1. 出戸西方断層の北端評価

1-1. 今泉ほか編(2018)活断層詳細デジタルマップ[新編]が示す「出戸西方断層帯」に係る調査

2. 出戸西方断層の南端評価

2-2. 反射法地震探査における各処理プロセスで得られた解析結果(時間断面、速度断面、重合断面等)

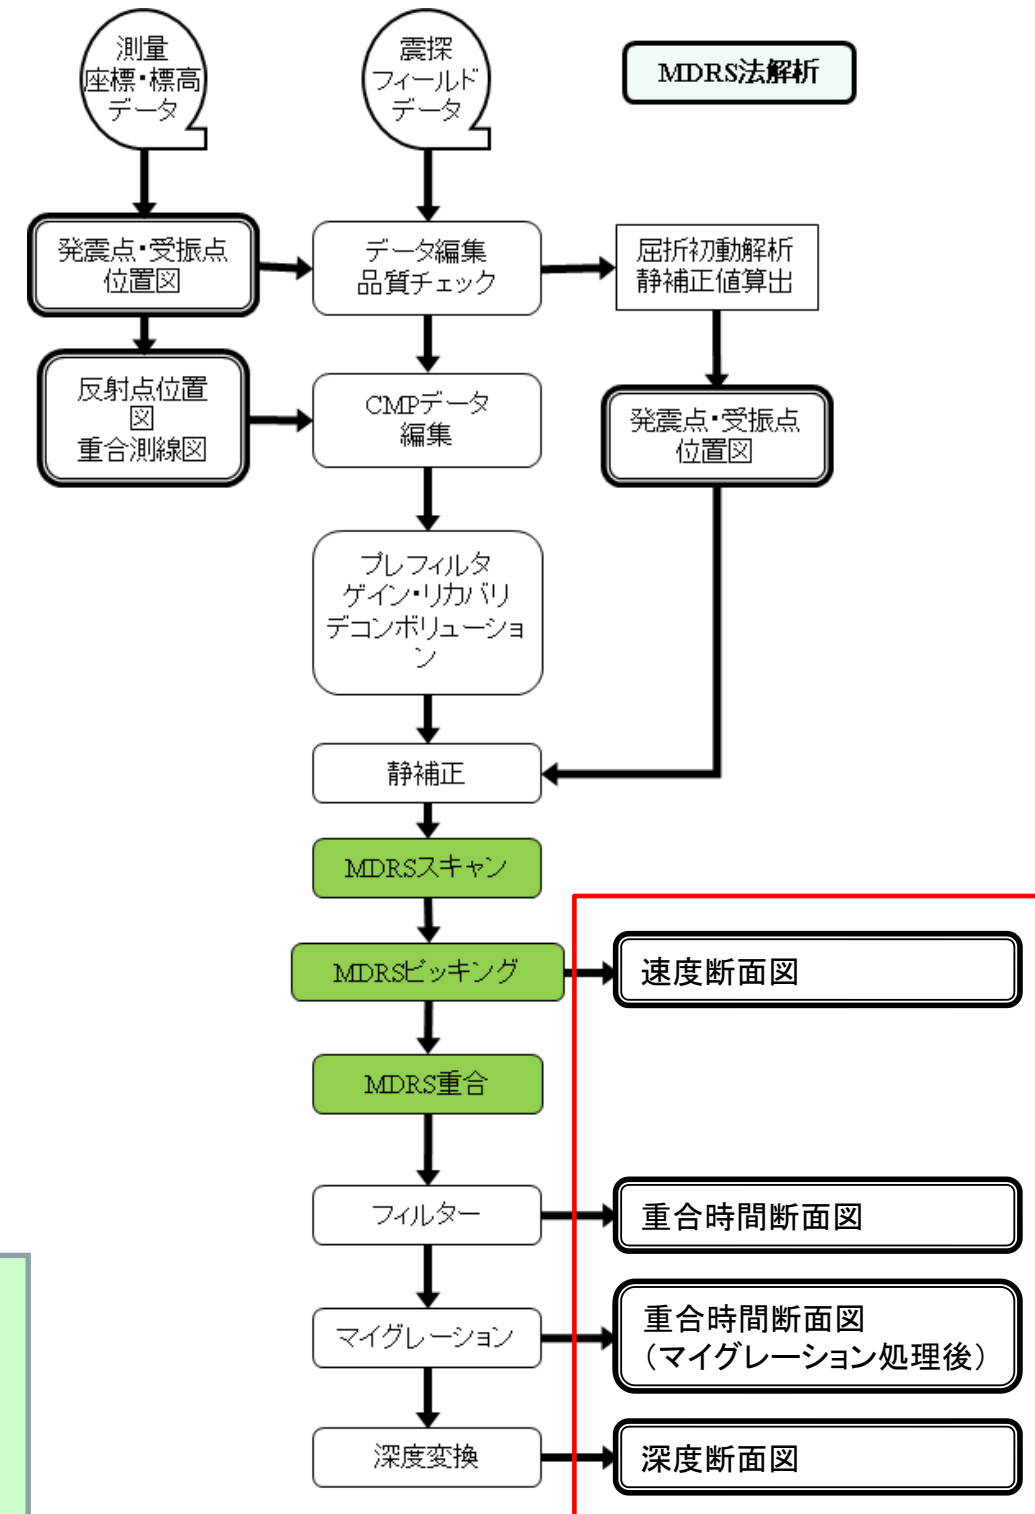
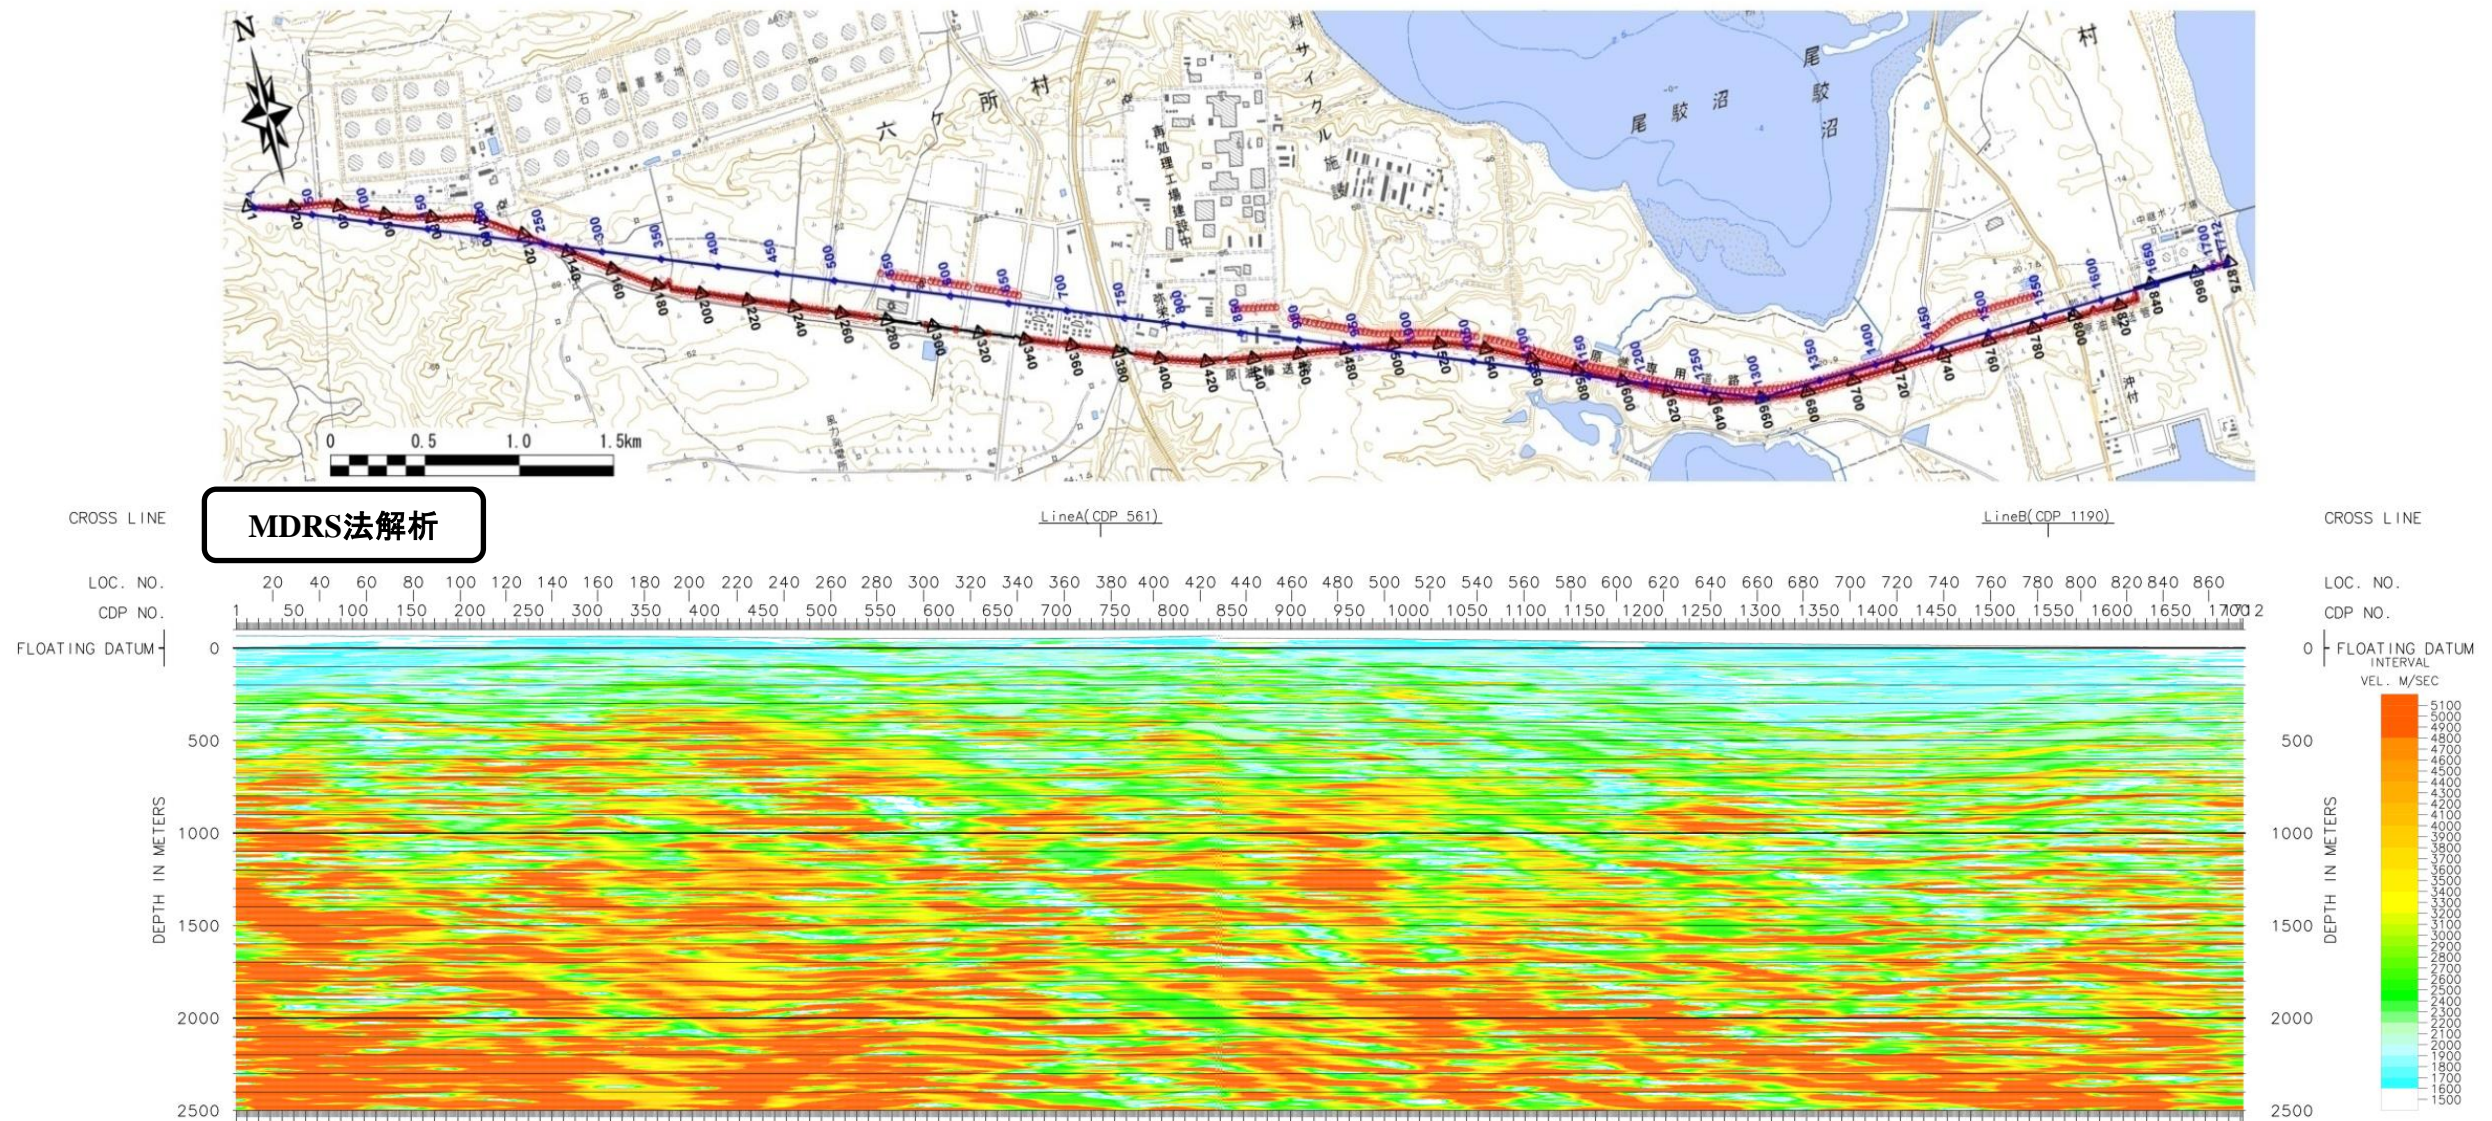
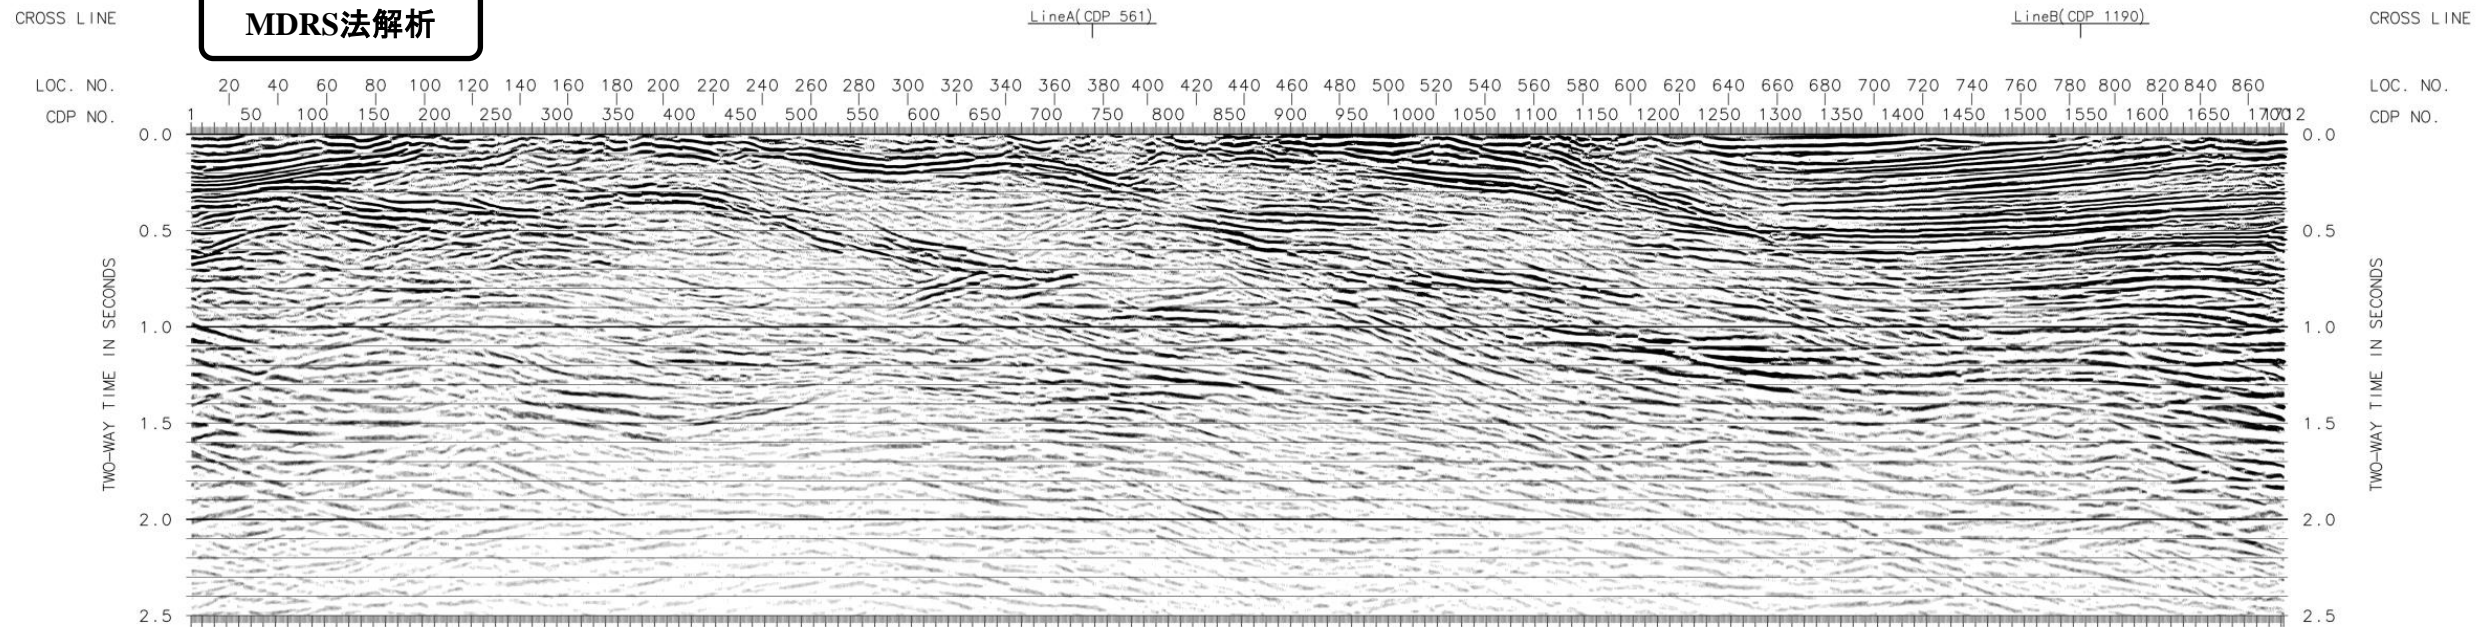
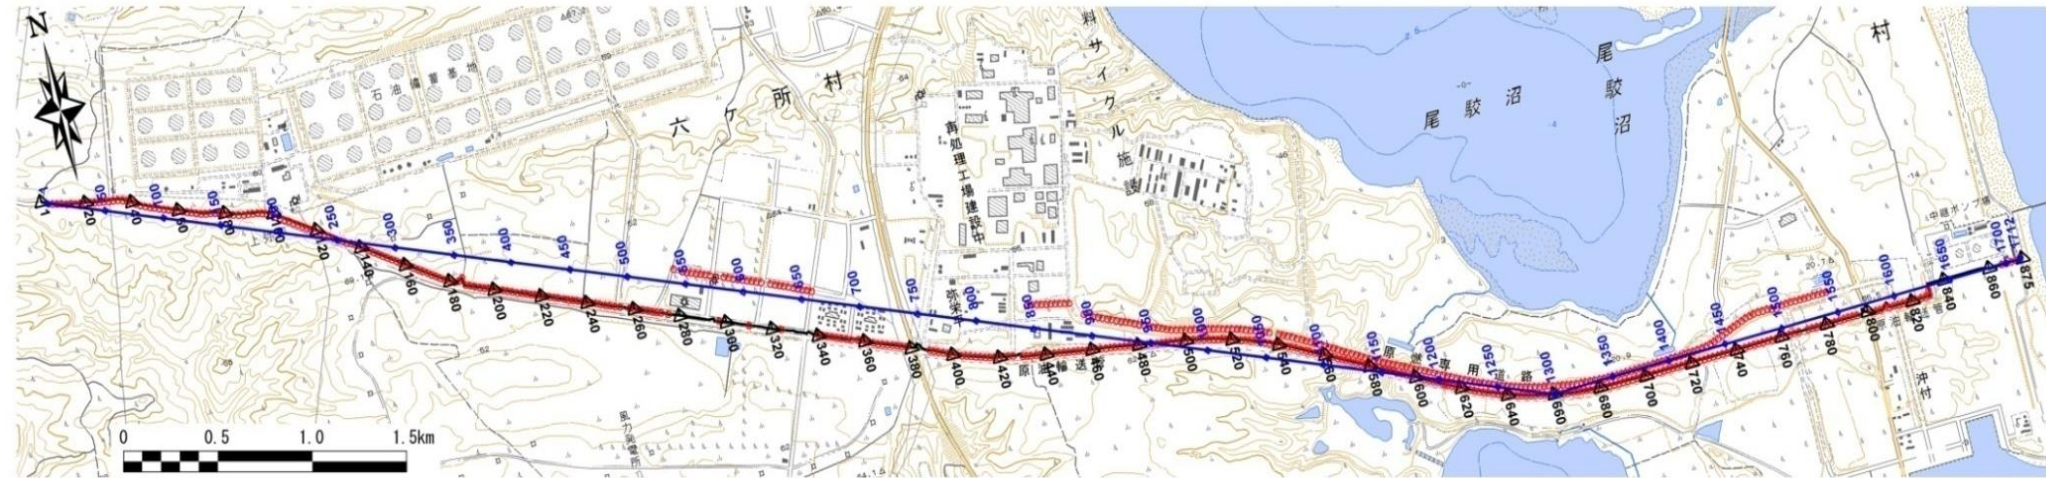
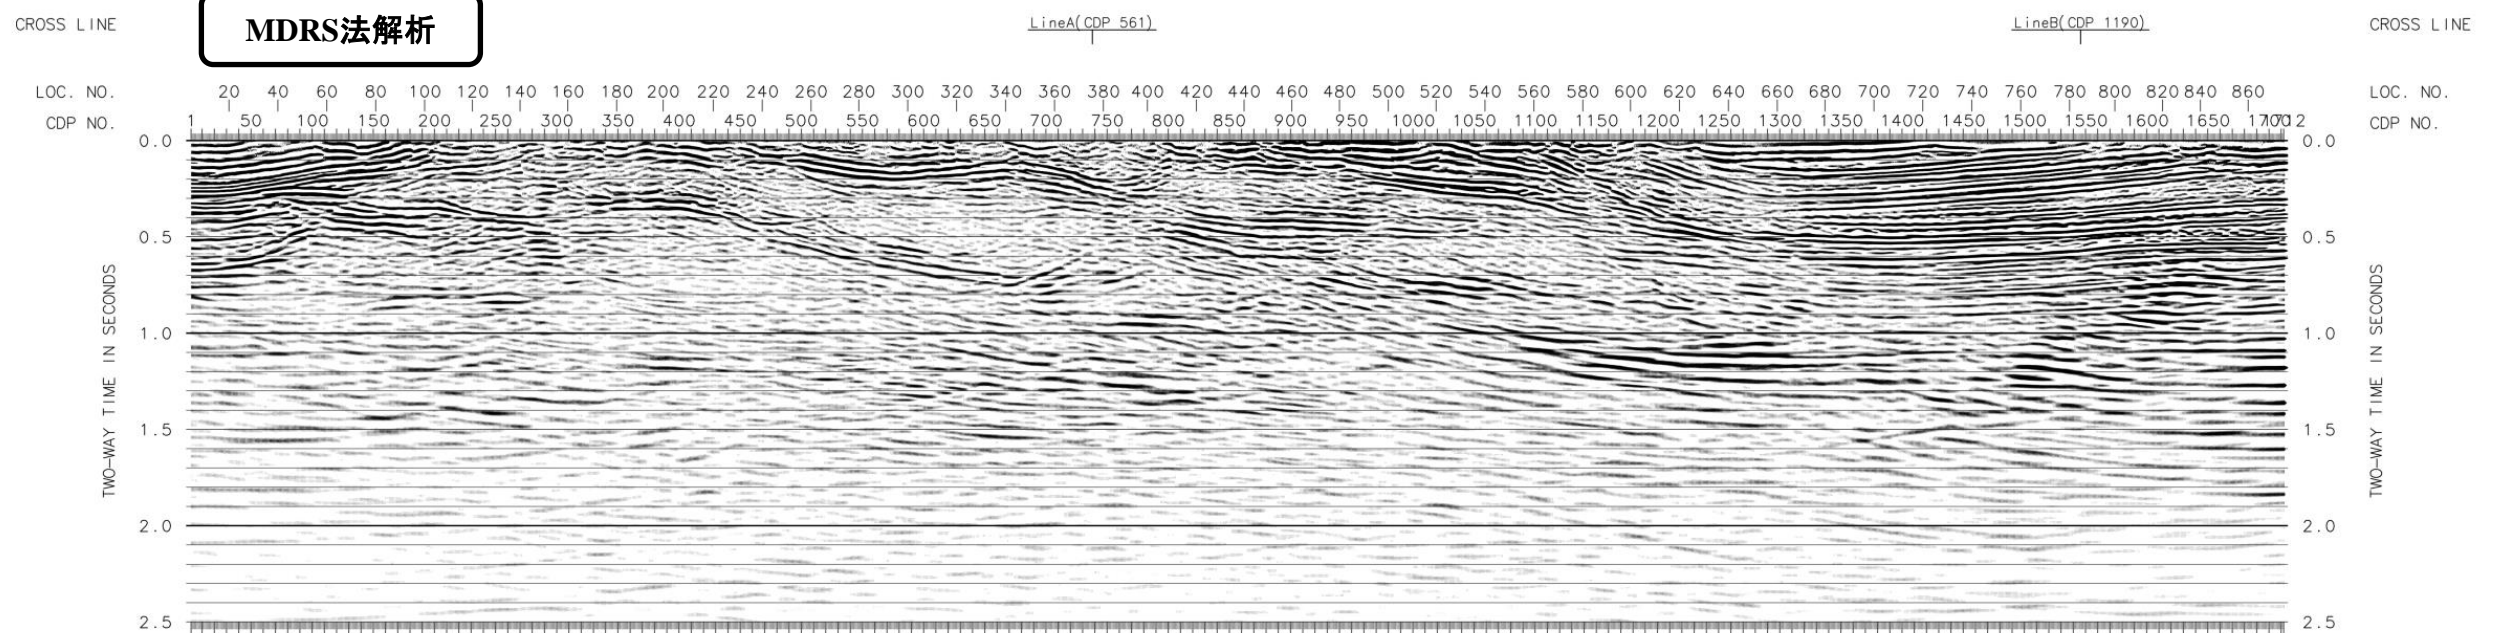
(コメント)

Line2 測線で実施した反射法地震探査について、各処理プロセスで得られた解析結果(時間断面、速度断面、重合断面等)を示すこと。

- ・既存測線のデータにMDRS法を適用することにより、断層近傍の反射イメージングの高精度化およびSN比の向上を図った。
- ・MDRS法解析の流れを右図に示す。
- ・解析の各処理プロセスで作成した、Line2のMDRS法適用の速度断面図、重合断面図、マイグレーション断面図及び深度断面図を次頁以降に示す。
